# **Fahrrinnenanpassung von Unter- und Außenelbe für 14,5 m tiefgehende Containerschiffe**

## **Planänderungsunterlage nach Bundeswasserstraßengesetz**

### **Planänderung II:**

### **Fachbeitrag zur Eingriffsregelung (LBP-Änderung)**

**Abbildung 2-2: Regelaufbau eines Stacks (Buhne) im Querprofil**

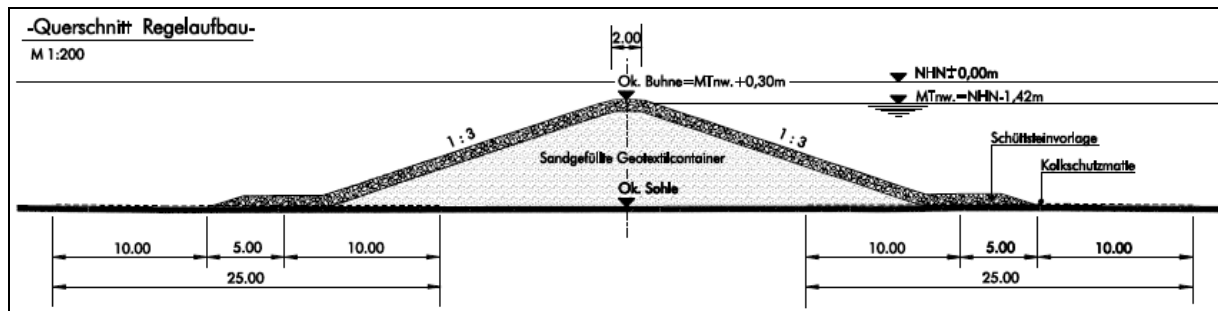
Die nachfolgende Abbildung 2-2 stellt den Regelaufbau eines Stacks (Bühne) dar.

Die Buhnenköpfe ragen bei Niedrigwasser 30 cm heraus. Die Kopfhöhe wird mit einer Höhe von NHN -1,12 m (MTnw + 0,30 m) angegeben. Im Bereich des Ufers binden die Buhnen bei NHN in das bestehende Deckwerk ein. Der Abstand der Buhnen untereinander beträgt zwischen 120 bis 190 m, entsprechend breit sind die 19 Buhnenfelder (im Durchschnitt 165 m), in denen keine Maßnahmen vorgesehen sind.

Die finale Abdeckung der Geotextilcontainer erfolgt wie oben beschrieben mit einer ca. 0,75 m mächtigen Steinschüttung (Natursteine). Es wird für Beurteilung der Beeinträchtigung durch die Abdeckung davon ausgegangen, dass die Steinschüttung „teilverklammert“ wird: Oberhalb der MTnw-Linie werden die Steinzwischenräume vergossen, so dass die Oberfläche der Steinbuhne in diesen Bereichen versiegelt ist (ca. 30 %). In den überwiegenden Bereichen der Buhne und vor allem unterhalb der Niedrigwasserlinie ist keine sogenannte Verklammerung (Verguss) nötig, so dass Hartsubstratflächen mit großer Oberfläche und aquatischem Lückensystem entstehen.

Der Steinabdeckung wird eine Steinschüttvorlage als Fußsicherung von ca. 5 m Breite vorgelagert.

**Abbildung 2-4: Regelaufbau eines Stacks (Buhne) im Querprofil – Vergrößerte Ausschnitts-Darstellung**

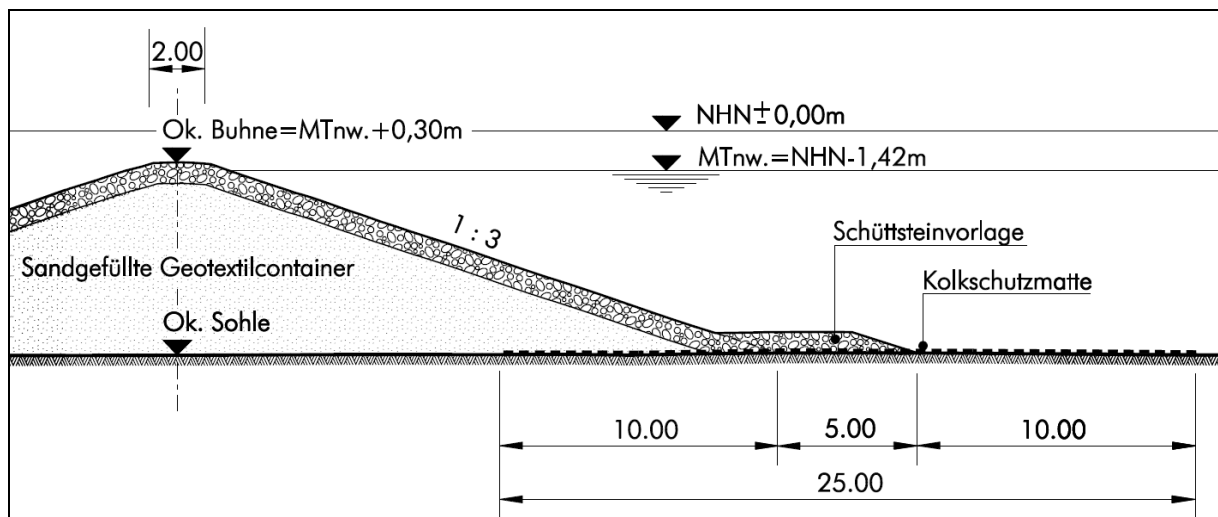
Die nachfolgende Abbildung 2-4 stellt einen vergrößerten Ausschnitt der Abbildung 2-2 (Regelaufbau eines Stacks (Buhne) dar.

Durch die insgesamt 18 Buhnen der geplanten Altenbrucher Stacks werden inkl. der Steinschüttvorlage als Fußsicherung und durch über die Grundfläche hinausgehende Kolkenschutzmatte dauerhaft / anlagebedingt ca. 13,7 ha Grundflächen beansprucht und

verändert. Von der Grundflächenveränderung sind 12,94 ha ständig wasserbedeckter sandiger Gewässergrund (Sublitoral) und 0,77 ha Watt (Eulitoral) betroffen. Hinweis: Im Ist-Zustand ist der dem Uferdeckwerk vorgelagerte Wattbereich als schmaler Streifen ausgebildet. Ausgedehnte breite Wattflächen sind im Bereich dieser Teilplanung nicht vorhanden.
